Неисправность в узле формирования сигнала(ов) OnRun на плате ПК-М-30 (ХК469.00.00-01)

Введение:

Сигнал "OnRun" прямой и инверсный формируется на плате ПК-М-30 (см. фрагмент схемы ХК469.00.00-01Э3)

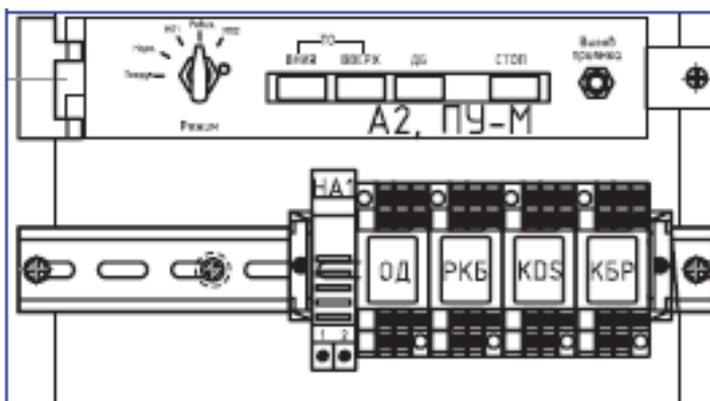
Ключевым сигналом для формирования "OnRun" является сигнал "RKB", который является признаком наличия ~110В в цепи безопасности. Сигнал "RKB" поступает из схемы контроля напряжения ЦБ, реализованной на плате панели управления. "RKB" – дискретный сигнал (открытый эмитер) и при замкнутой ЦБ формируется напряжение +24В в цепи "1А"(RKB в плате ПК-М-30) на плате панели управления. Одновременно с сигналом RKB(1А), сигнал блокировки главного привода "OnRun" может быть сформирован при отсутствии напряжения питания "UKL". UKL формируется на реле "КДС" и представляет из себя напряжение питания +24В. В момент возникновения неисправности происходит отключение КДС и цепь UKL отключается от источника +24В. Таким образом, для формирования сигнала блокировки главного привода OnRun необходимо отсутствие сигнала RKB или напряжения питания "UKL"

Причина данного поведения – это неисправность элемента VT1 на плате ПК-М-30. В этом случае возникает обратный ток по отношению к данному элементу. И вход “РКБ” начинает работать как выход (источник паразитного тока) – см. *направление паразитного тока на схеме*

При разрыве ЦБ закрывается оптрон схемы контроля напряжения в ЦБ на плате панели управления и на выходе открытого эмиттера прекращается формирование напряжения +24В: цепь “РКБ” (1А) становится открытым концом. Поскольку в лифте нет аварии, то реле КДС находится во включенном состоянии и UKL = +24В. Если элемент VT1 неисправен, то возникающий обратный ток (см. фрагмент схемы) утекает через выход ХР2:1 и попадает на плату ПГМ на оптрон, выполняющий проверку данного сигнала. Этот же ток на плате ПГМ засвечивает индикатор “РКБ”. Если значение тока окажется достаточным, чтобы открылся входной оптрон платы ПГМ, то контроллер станции расценит это как факт замыкания в ЦБ (при открытых дверях и разорванной ЦБ обнаружено напряжение в ЦБ), будет сформирована авария 70(при выключено контроле реле РКБ) или 9F(при включенном контроле реле РКБ), реле КДС будет выключено, в цепи UKL не будет присутствовать +24В, прекращается формирование “паразитного тока”, свечение индикатора “РКБ” прекращается. Но поскольку аварии 70 и 9F являются неустраняемыми, то происходит фиксирование данного состояния до момента перезапуска системы

Необходима замена элемента VT1(BCR 533) – данный транзистор может быть получен у производителя системы управления.

В “полевых” условиях допускается установка транзисторного ключа (транзистор типа “pnp” + 2 резистора 0.125Вт 10кОм) – тип транзистора и резисторов допускается выбрать самостоятельно, который устанавливается вместо демонтированного VT1

Фрагмент платы ПГМ

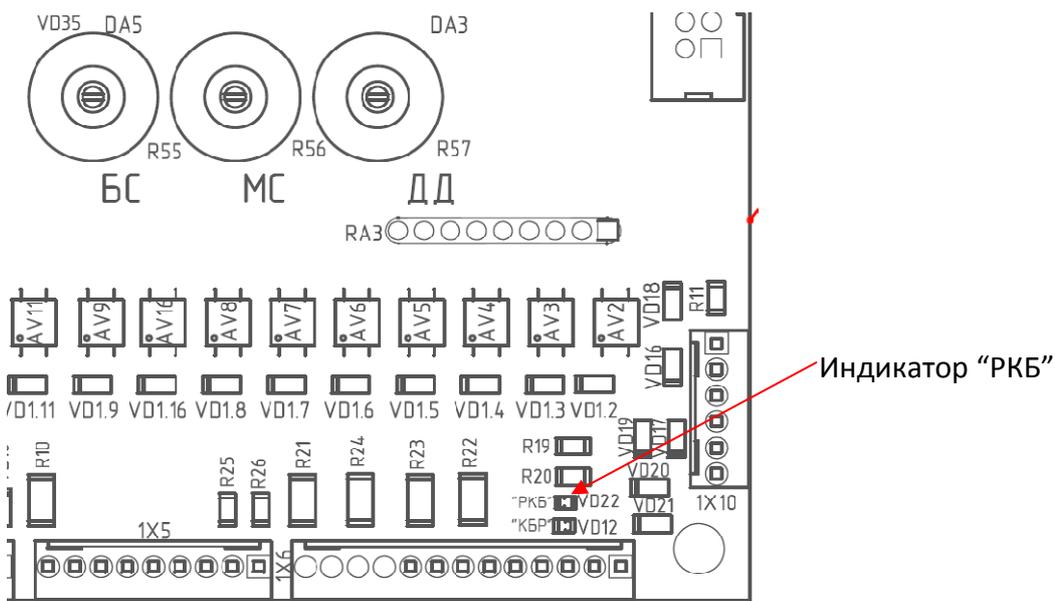
В процессе работы лифта в момент, когда происходит разрыв цепи безопасности, наблюдается формирование ошибки 9F(если включен контроль реле РКБ: П8/24 = 0) либо аварии 70(при выключенном контроле реле РКБ:П8/24 = 1). При этом реле РКБ гарантированно выключено,

гаснет индикатор самого реле, но на плате ПГМ наблюдается свечение индикатора "РКБ" "вполнакала", реле КДС на момент формирования аварии при этом включено.

После формирования аварии реле КДС выключается и свечение индикатора "РКБ" на плате ПГМ прекращается.
